MASARYKOVO NÁMĚSTÍ SE BRZY DOČKÁ SVÉ PROMĚNY!

SOUTĚŽNÍ WORKSHOP REVITALIZACE MASARYKOVA NÁMĚSTÍ

Revitalizace Masarykova náměstí v Říčanech
soutěžní workshop 2024 – koncepční studie

situace širších vztahů II. :
cyklistické trasy

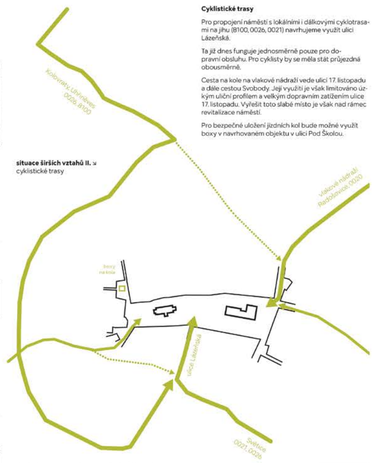
Porota ocenila značný a pozitivní posun návrhu v intencích výstupů předchozí fáze dialogu, přesto stále nepovažuje za přesvědčivé umístění bosketu v předprostoru staré (a nové) radnice. Kompozice vegetace rovněž nenaplňuje očekávaný potenciál – návrh v tomto ohledu nepřináší nové kvality, naopak některé příležitosti promarnil (například stínění vegetací při severní hraně náměstí nad dopravní tepnou, nikoliv nad chodníkem) a klíčová část náměstí je navíc navrženou kompozicí zbytečně stísněna.

Ocenění si zaslouží prioritizace pěších tras a jejich křížení zejména s komunikací při jižní straně náměstí, stejně jako vhodně situovaného zklidnění a místa přecházení v rámci JZ cípu (vjezdu/vstupu) do náměstí. Řešení návrší kostela s akcentací zelených ploch a minimalizací zásahů do hmoty terénu považuje porota rovněž za zdařilé, v severní části však pěší i provozní návaznosti nepovažuje za přesvědčivé.

PROJEKTIL ARCHITEKTI

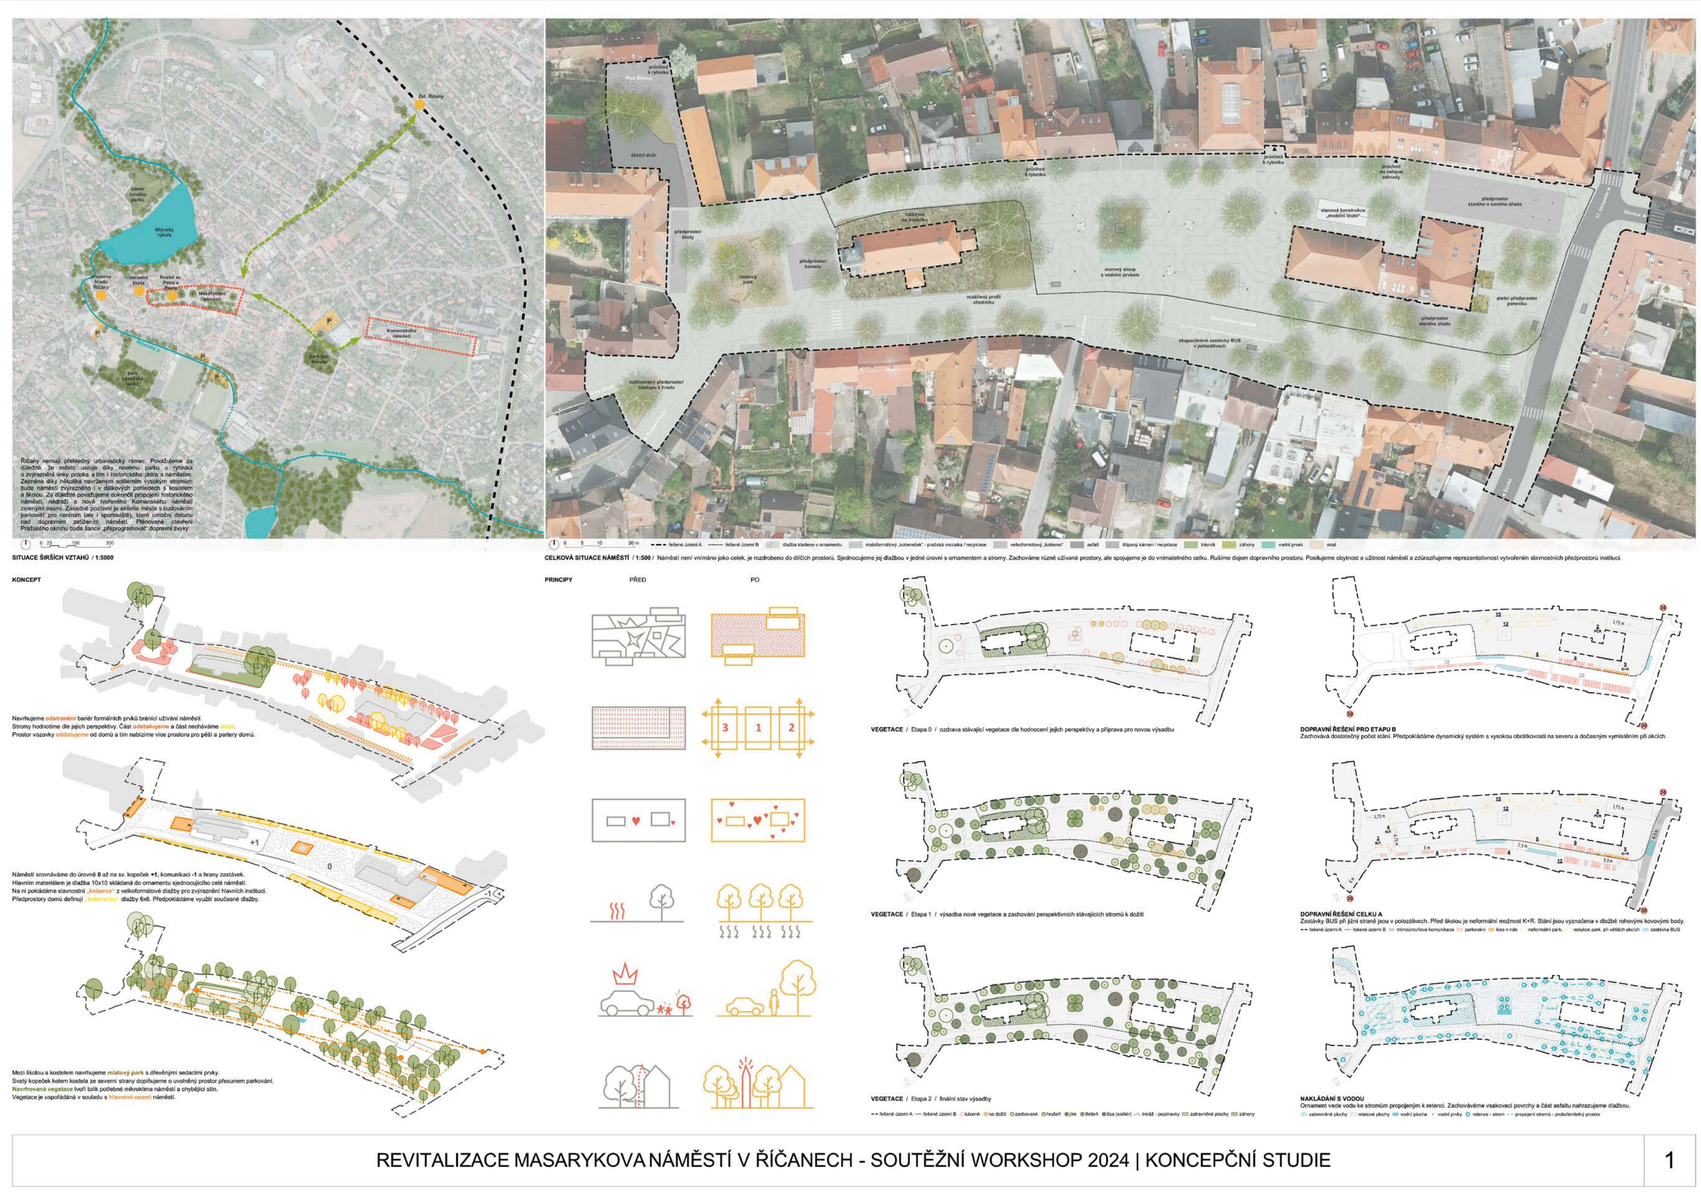
Porota ocenila velmi propracovanou a komplexně pojatou koncepci zeleně, která – ač nemusí být pro běžného návštěvníka v prvím plánu čitelná – vytváří přirozeně působící celek. Výhodou navržené vegetační vrstvy je rovněž její odolnost vůči výpadkům jednotlivých kusů (či druhů) vegetace v čase. Užití spíše původnějších druhů dřevin považuje porota rovněž za vhodné. Naopak umístění bosketu před novou radnicí hodnotí porota jako spíše sporné.

Porota ocenila propracovaný systém nakládání s dešťovou vodou včetně integrace jejího jímání do hlavního grafického tématu (rastru) kompozice dlažby, u kterého však závislá část poroty zcela postrádala jakkoukoli souvislost s kontextem města Říčany. Porota považuje za silný i koncept „koberců“, tedy vymezení odlišných povrchů a jejich vazbu na významné objekty a prostory náměstí, bohužel ve výsledném návrhu nepůsobí prvek zcela přesvědčivě a trpí nízkou měrou čitelnosti.

Porota nepovažuje za vhodné předložené řešení vodního prvku včetně jeho umístění, ani stanovou konstrukci při severní straně špalíčku staré radnice. Princip trvalého přistřešení části náměstí však považuje za přínosný. Závislá část poroty i zástupci města upozornili na sporné umístění neformálního kolmého parkování v S a J části náměstí, neboť zasahuje do hlavního prostoru.

D.2
Soutisk situace
(současný a navrhovaný stav)

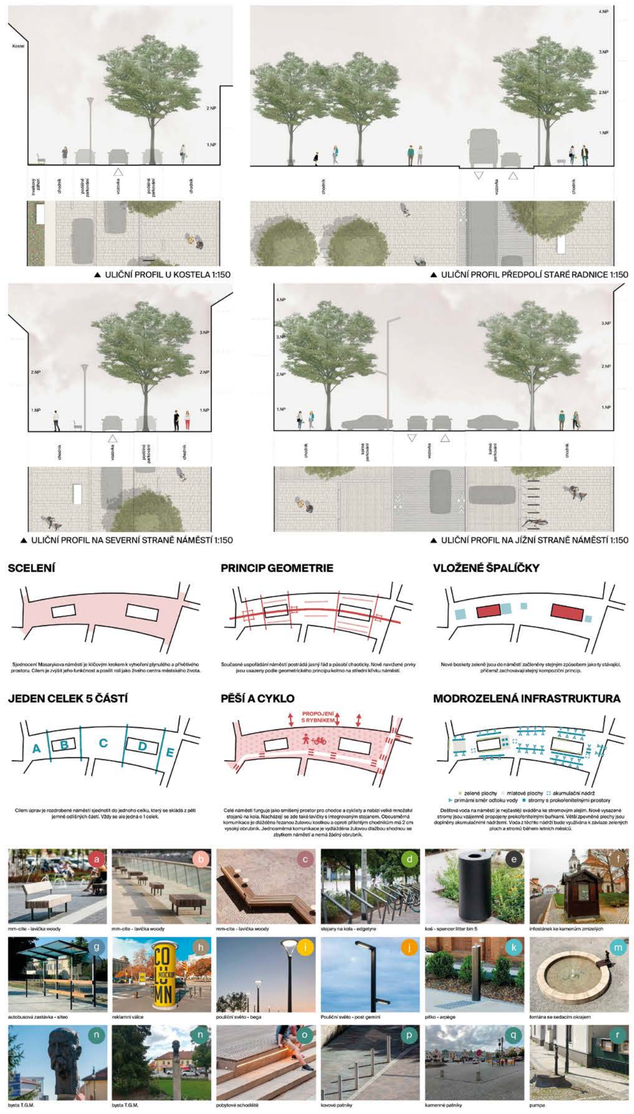
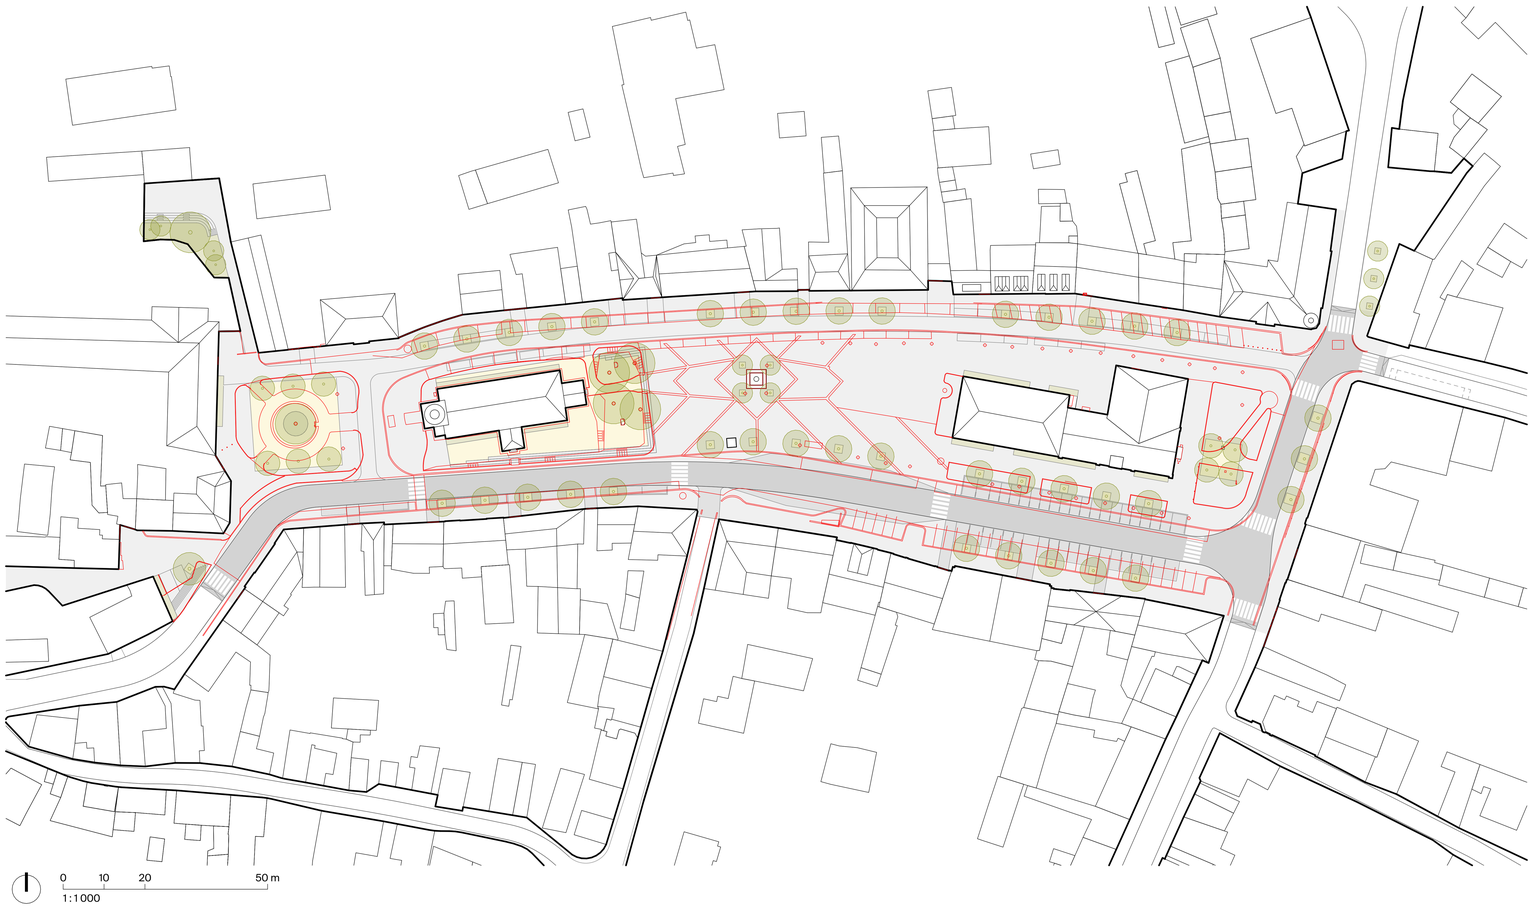
Porota ocenila detailní zpracování návrhu a to prakticky ve všech řešených oblastech. Formálně se jedná o pevně ukotvený, konzervativní návrh, který umocňuje logicky situovaná a kompozičně čitelná vegetační vrstva a zvládnutá organizace dopravy. Pochvalně lze rovněž hodnotit rozšíření prostranství při J hraně náměstí; rozšíření a ozelenění prostoru při V hraně náměstí; dobře zvládnutý JZ vstup do prostoru náměstí; vyčištění a prostorovou maximalizaci hlavního veřejného prostranství či řešení prostranství před radnicí včetně bosketu při pietním místě.

Naopak za ideální porota nepovažuje rozsáhlé mlatové plochy a doporučuje prověřit jejich nahrazení plochami ozeleněnými, stejně jako prověřit možnost jistého zmírnění formální rigidity návrhu, např. záměnou materiálů chodníků lemujících náměstí, oživení dlážděné plochy centrální části náměstí. či úpravou sortimentu dřevin ve vazbě na kontext místa.

Porota doporučuje věnovat maximální péči etapizaci (vhodnému časování) obnovy zeleně, jejíž koncepce staví na její kompletní obměně, což není v nesouladu s dendrologickými průzkumy ani se zadáním.

REHWALDT LANDSCAPE ARCHITECTS

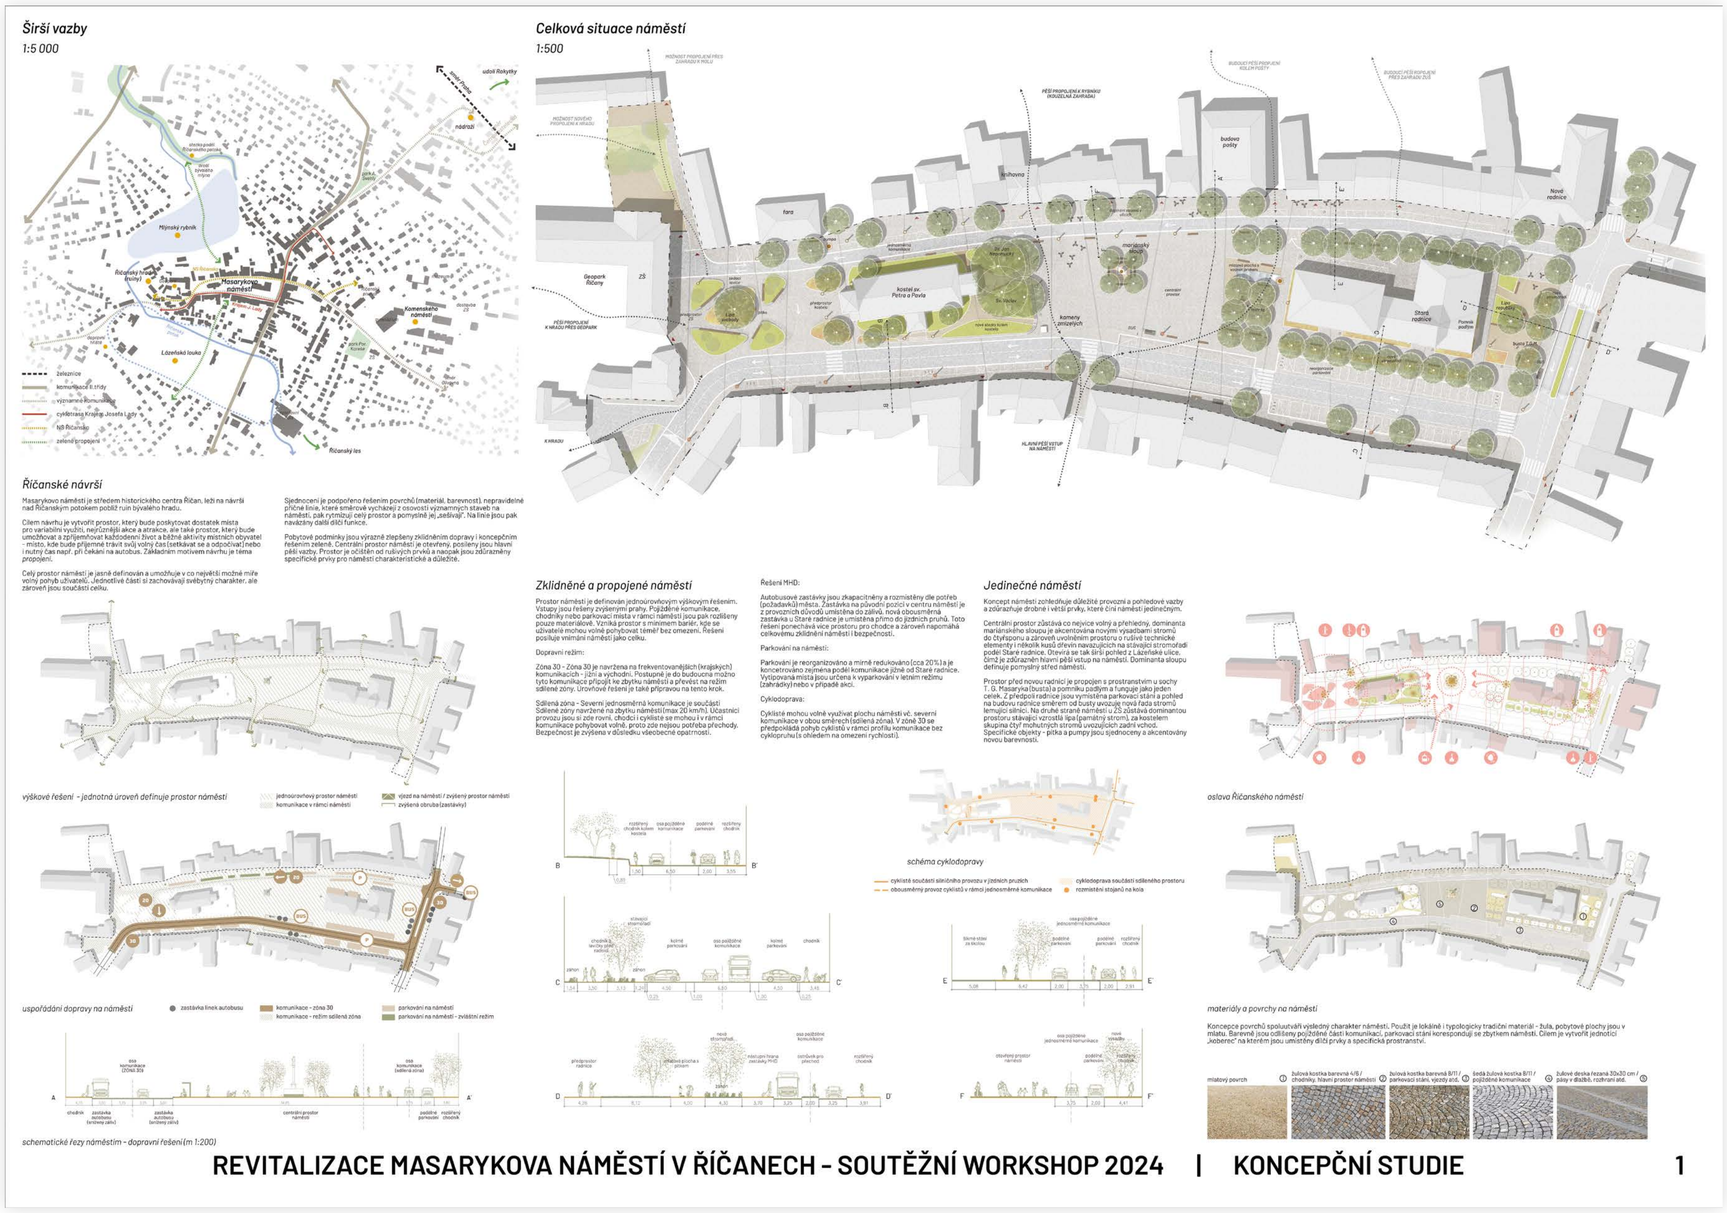
Porota ocenila snahu autorského týmu o dialog se zadavatelem při zachování charakteristických autorských prvků návrhu. Kladně hodnotila druhově zvládnuté řešení vegetace a kvalitně zpracované nakládání se srážkovými vodami; z kompozičního hlediska však považovala určité aspekty kompozice zeleně jako rozporuplné – umístění bosketu a vodního prvku v rámci hlavního prostranství je protichůdné s efektivním (maximálním) využitím náměstí při kulturních a společenských akcích. Předložené scénáře akcí díky zmenšení prostoru bohužel neodrážejí očekávání zadavatele.

Řešení vyvýšeného prostoru kostela působí organicky a přívětivě, stejně jako prostranství mezi školou a kostelem, které doznalo pozitivního posunu k uměřenějšímu a čitelnějšímu pojetí prostoru při zachování příjemné míry hravosti.

V rámci dopravního řešení působí jako nedostatečná délka zálivů ve VZ směru a současně není kladně hodnocena absence místa pro přecházení při JZ ústí náměstí (směr k hradu). Kladně porota hodnotí umístění zeleného ostrůvku u zastávek autobusu v SJ směru při V straně náměstí, především z hlediska bezpečnosti a zklidnění dopravy.
